ROZHODNUTÍ O NÁMITKÁCH A VYPOŘÁDÁNÍ PŘIPOMÍNEK

**PŘÍLOHA Č. 3
ZMĚNY Č. 4 ÚZEMNÍHO PLÁNU**

Výřez z platného územního plánu

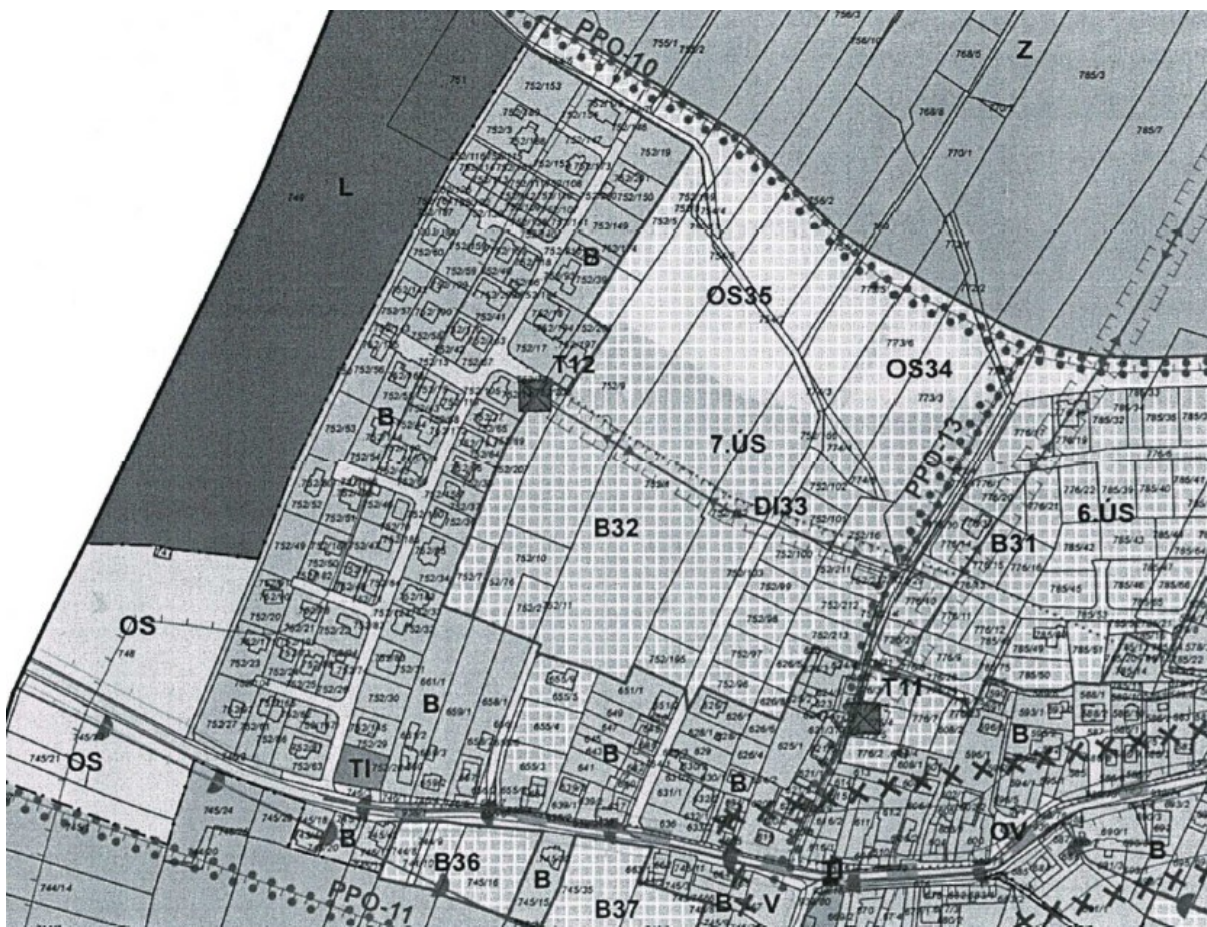
Předmětem návrhu změny č.4 územního plánu je mj. změna podmínek využití uvedené plochy B32. Severně od plochy B32 je nově vymezena obslužná komunikace DI11, a to spolu s navrženým protipovodňovým opatřením vymezovaným jako TI 4. Nově vymezená komunikace DI11 je se stávající dopravní strukturou propojena dvojicí místních komunikací VPZ 32 a VPZ 33. V prostoru mezi navrhovanou komunikací a zastavitelnou plochou B32 je vymezena zastavitelná plocha sportu OS 35. Proti vymezení těchto ploch a staveb však JIHOINVEST své námítky nevznáší.

JIHOINVEST však zcela zásadně nesouhlasí s následně specifikovanou podmínkou, že „ nová komunikace v ploše VPZ32 musí být realizována před samotnou výstavbou v ploše B32 nebo současně s ní, a to v celém rozsahu plochy VPZ32. Taktéž nová komunikace v ploše VPZ33 musí být realizována před samotnou výstavbou v ploše B32 nebo současně s ní, a to v celém rozsahu plochy VPZ33. Nová komunikace realizovaná v rámci plochy VPZ32 musí být severně napojena do nové komunikace realizované v koridoru DI11. Tato nová komunikace v koridoru DI11 musí být realizována před samotnou výstavbou v ploše B32 nebo současně s ní, a to v minimální délce — úseku od napojení plochy VPZ32 do napojení plochy VPZ23 “

Proto JIHOINVST v rámci svých námitek žádá vypustit ze Změny č.4 podmínku realizace komunikace v koridoru DI11 před samotnou výstavbou v ploše B32 nebo současně s ní.

Z důvodu požadavku zpracování územní studie žádáme vypustit ze Změny č.4 ÚP formálně naznačené dopravní uspořádání obce, které je v případě zpracování US nadbytečné.

JIHOINVEST proto namítá, že z návrhu změny č. 4 územního plánu Litvínovice by měla být jako neproporcionální vypuštěna podmínka realizace komunikace v koridoru DI11 před samotnou výstavbou v ploše B32 nebo současně s ní.

Rozhodnutí námitce: Námitce se nevyhovuje.

V současné době pozemky v majetku podatele námítky nenavazují na žádnou stávající komunikaci. Jejich napojení na stávající dopravní infrastrukturu bude vždy nutné řešit přes pozemky v jiném vlastnictví, než je podatel námítky.

Územní plán Litvínovice počítal s dopravní obsluhou plochy B23 jak ze severu, jak je uvedeno výše prostřednictvím plochy VP23, tak i z jihu přes vymezenou plochu dopravní infrastruktury DI33. Změna č. 4 územního plánu tuto koncepci respektuje a pouze ji, jak je uvedeno výše, blíže specifikuje a konkretizuje. Taktéž s ohledem na rozsah plochy napojení z více míst (umístění vjezdů/výjezdů) požaduje řešit závazně, jako podmínku výstavby. Požadavek na více vjezdů/výjezdů do území je zcela legitimní, a navíc se jedná i o ustálenou praxi z hlediska dotčených orgánů a Policie ČR, dopravního inspektorátu, kdy ti to požadují v rámci územních řízení do větších lokalit určených pro výstavbu min. dva vjezdy/výjezdy. Požadavek na realizaci více vjezdů/výjezdů vyplývá z velikosti zastavitelné plochy B32, aby v případě jakékoliv havárie nebo omezení vedoucí k zamezení přístupu do lokality v jednom vjezdu/výjezdu, byl zachován přístup prostřednictvím druhého vjezdu/výjezdu. Jeden vjezd je prostřednictvím plochy VPZ32, druhý by měl být realizován napojením plochy VPZ32 do plochy DI11 a následně přes plochu VPZ33 do stávající komunikace.

Co se týká požadavku na územní studii, podrobnost regulačního plánu podmínku studie nahrazuje do určité míry. Smyslem zpracování územní studie je vyřešit napojení jednotlivých pozemků/staveb na technickou infrastrukturu a na komunikaci a dále navrhnout podrobné podmínky budoucí podoby staveb a využití veřejných prostranství jako je např. dětské hřiště, výsadba zeleně, poldr apod.

Obrázek 1 – změna č. 4

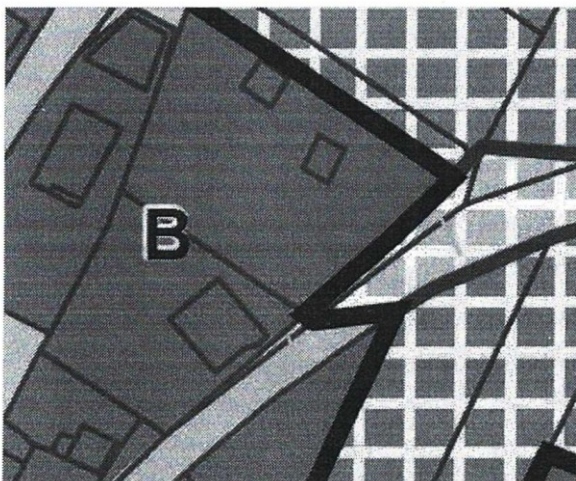
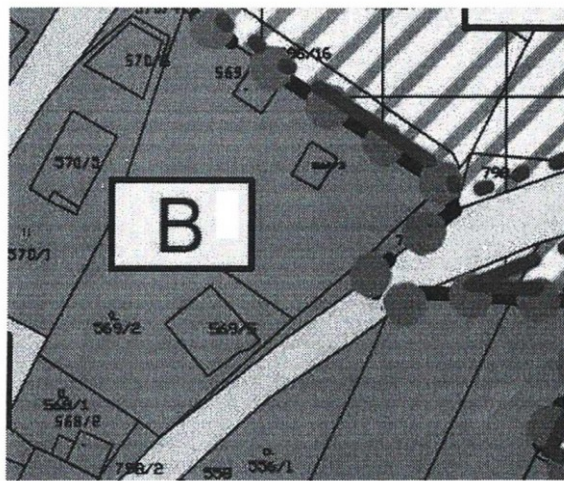
Nesouhlasíme se změnami na pozemku 798/5. Dle stávajícího územního plánu je pozemek 798/5 veden jako zastavitelná oblast a je jako celek takto i vyznačen (obrázek 2). V nově navrhované změně je pozemek označen šedivou barvou —jako komunikace a zároveň je část pozemku nově připojena k VPZ24 —veřejný prostor převážně zpevněný. (Obrázek 1). Toto považujeme za nepřípustný zásah do vlastnického práva, se kterým nesouhlasíme.

Ponechat pozemek jako zahradu v zastavěné části obce, tak jak je v současném územním plánu Litvínovice (platném od roku 2018).

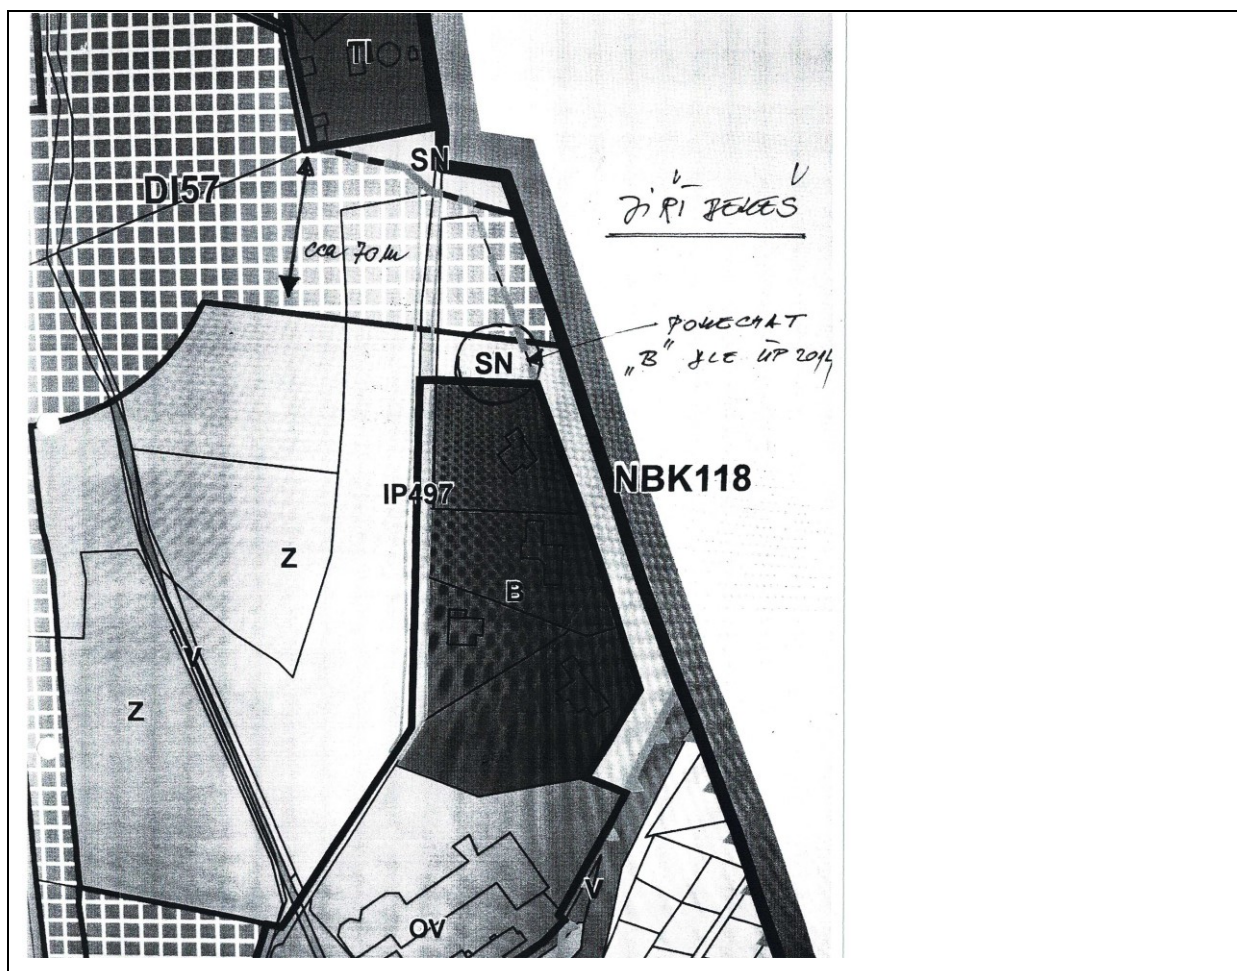
Nesouhlasím s návrhem plochy SN v mé parcele č. 921/3 k.ú. Litvínovice a důrazně požaduji ponechat v označení B dle platného ÚP Litvínovice z roku 2014.

Koridor DI 57 zasahuje tento můj pozemek i pozemky naší rodiny (922/1 a 921/1) dostatečně velkým prostorem.
